ASSUNTO:

DCAPE - Pós Audiência de Interessados
Processo de Avaliação de Impacte Ambiental
RECAPE - Verificação do Relatório de Conformidade Ambiental do
Projeto: Aparthotel do Conjunto Turístico da Quinta da Penha Longa 2
Freguesia: Alcabideche Concelho: Cascais
Proponente: Penha Longa Hotel & Golf Resort
Entidade Licenciadora: Câmara Municipal de Cascais
PL20240704006010

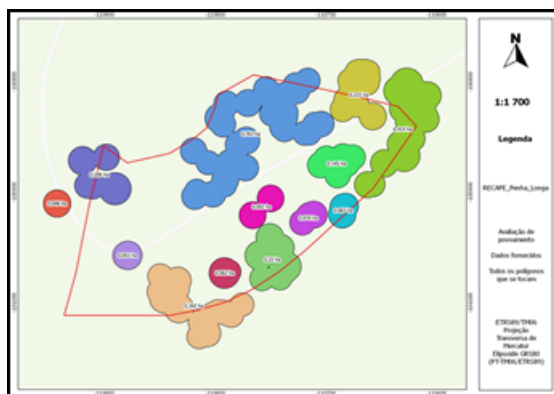
O proponente apresenta no Anexo 2 o levantamento abrangendo a faixa de 20 m envolvente à área de intervenção do projeto, bem como na área a norte da estrada existente (ver figura abaixo). Referindo que é possível verificar que, aplicando os critérios constantes do regime jurídico de proteção do sobreiro e da azinheira, apenas existe um povoamento (numerado a 11 na figura) a norte da estrada, ou seja, em área não afetada pelo projeto.

Para além deste anexo o proponente apresentou informação em formato *shapefile* com o levantamento dos sobreiros. Após aplicação pelo ICNF da metodologia para a delimitação de povoamentos de sobreiros/azinheira confirma-se o atrás referido, ou seja a única mancha que constitui povoamento é a referida pelo proponente e que se situa a norte da estrada onde não está previsto haver intervenções.
